溶接専門部会 (WS) 火技解釈第 10 章 検討要望 一覧表 (1/11) 「平成 30 年 12 月 6 日現在」

No.	要望番号	【題名】 概要	主要な 条項	担当 Gr.	WS での 対応	対応理由又は処置	備考
AA	071106-1	<p>【手溶接士の技能資格における溶接姿勢の区分について】</p> <p>手溶接士の技能における溶接姿勢 e (水平固定及び鉛直固定) の資格は、拘束 (実際に溶接を行う場合における高所作業、限られた狭い場所における作業等、作業しにくい場所における種々の制限) のある場合は当該資格を適用できないという記載があるため、いかなる現地工事にも適用できず、据付現地工事 (工場ではないという意) では溶接姿勢 r (有壁水平固定及び有壁鉛直固定) だけが適用できることとなっている。</p> <p>現地工事であっても原子炉格納容器や LNG 貯槽等の場合、溶接姿勢の区分 f, v, h, o, e を適用でき、有壁の状況 (技術基準附図第 4) よりも狭いスペースの状況下で溶接する場合のみ溶接姿勢 r を必要とするよう要望します。</p>	別表第 17	—	既検討	<p>検討課題一覧表 課題番号：WS03-03-2 で同様の内容を検討。</p>	WS 19-2 終了
AB	071106-2	<p>【手溶接士の技能試験における曲げ半径について】</p> <p>手溶接士の技能試験では、9%Ni 鋼を母材として高 Ni 基合金 (インコネル系合金、ハステロイ系合金など) で溶接した場合でも曲げ半径を 2t として試験をしなければならない。</p> <p>溶接施工法試験及び実機の溶接部への曲げ試験 (例：曲げ半径 10t/3) と同様に別表第 31 (例：曲げ半径 10t/3) を採用してもらいたい。</p>	別表第 14	溶接施工	検討開始	<p>検討課題一覧表 課題番号：WS08-01 に移行。</p>	WS 19-2 終了

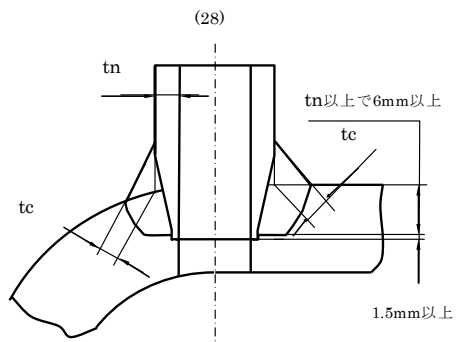
No.	要望番号	【題名】 概要	主要な 条項	担当 Gr.	WS での 対応	対応理由又は処置	備考
EE	081205-5	<p>【容器又は管の規定】</p> <p>ボイラー等及び熱交換器等については、別表第 29 において容器にしか機械試験を要求していない。</p> <p>一方、第 128 条 (ボイラー等の機械試験) 及び第 146 条 (熱交換器等の機械試験) においては、容器及び管について機械試験を要求している。</p> <p>第 128 条及び第 146 条について、別表第 29 に整合化し、容器のみに機械試験を要求する規定としたい。</p>	第 128 条 第 146 条	—	対象外	誤記訂正。 内容については、NISA に連絡。	WS 21-1 終了
EF	081205-6	<p>【液化ガス用貯槽のリングプレート】</p> <p>LNG 地下式貯槽指針で制定されている「リングプレート」を第 154 条 (LNG の溶接部の設計) に追加したい。</p> 	第 154 条	溶接設計	検討開始	検討課題一覧表 課題番号：WS09-05 に移行。	WS 21-1 終了

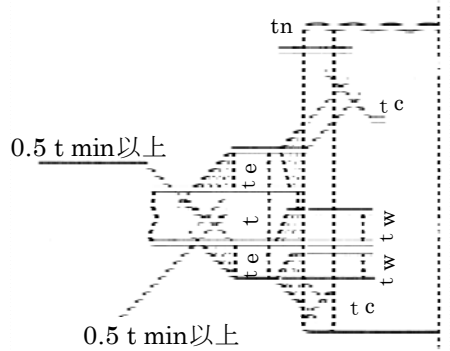
No.	要望番号	【題名】 概要	主要な 条項	担当 Gr.	WS での 対応	対応理由又は処置	備考
EG	081205-7	<p>【溶接施工法の内容確認の溶接事業者検査の方法】</p> <p>溶接施工法の確認試験での自動溶接士については、技量確認試験を兼ねることができることを記載したい。</p>	検査解釈別表第 1	—	対象外	<p>本提案は、「電気事業法施行規則に基づく溶接事業者検査（火力設備）の解釈（検査解釈）」別表 1 への改正提案です。</p> <p>溶接専門部会では、検査解釈の検討はいたしておりません。また、火技解釈では、類似の規定もありません。</p> <p>内容については、NISA に連絡。</p>	WS 21-1 終了
